LICITACION C/71: "Ruta No. 2, Tramo: 158Km000 – Cardona"

COMUNICADO N° 1

RUTA 2 - TRAMO: 158km000 - 181Km000

COMUNICADO N° 1

Lámina N°1 Señalización aérea

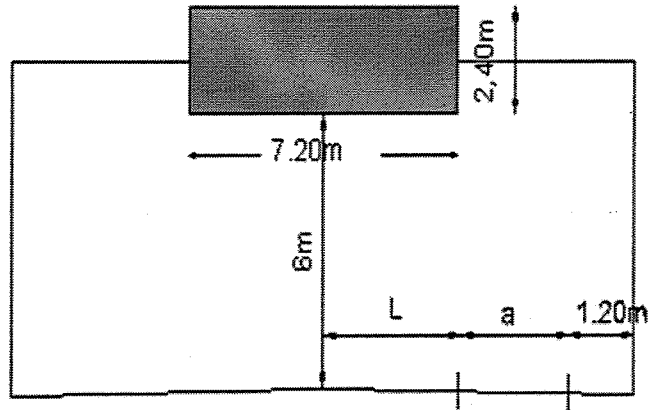
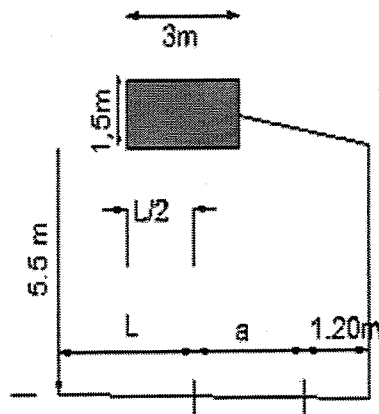
5) Se aclara que el Rubro 3057 Columnas con pescante indicado en la Sección 9 deberá cumplir con las especificaciones técnicas indicadas en “Especificaciones técnicas para la confección de pórticos para señalización vial” indicadas en Especificaciones del Equipamiento para la Seguridad Vial de la Dirección Nacional de Vialidad.

En cuanto a las deformaciones de las estructuras sometidas a las cargas de servicio, los puntos a considerar y las deflexiones admitidas serán las siguientes:

• ELEMENTO Y POSICION	• DIRECCION DE LA DEFORMACION	• VALOR MAXIMO
Punto más alto del pilar	En el plano horizontal	$h/300$
Extremo del pescante	En el plano horizontal	$(a+h)150$
Extremo del pescante	Vertical	$(a+h)/300$
Cualquier punto del travesaño del pórtico	Horizontal	$(l+h)/200$
Cualquier punto del travesaño del pórtico	Vertical	$(l+h)/300$

Siendo: h = altura del pilar del pescante o pórtico
 a = longitud de la viga del pescante
 l = luz del travesaño del pórtico

Las dimensiones a considerar serán las establecidas en Lámina de Detalle N°1 adjunta.

Luces a considerar: opción a) $3.00\text{m} \leq L \leq 3.60\text{m}$
Opción b) $7.20\text{m} \leq L \leq 10.80\text{m}$ para señales de $7.2\text{m} \times 2.4\text{m}$ y $3.60\text{m} \times 2.40\text{m}$
 $1.00\text{m} \leq a \leq 3.00\text{m}$

Distancia borde externo banquina a poste estructura metálica = 1.20 m (mínimo)
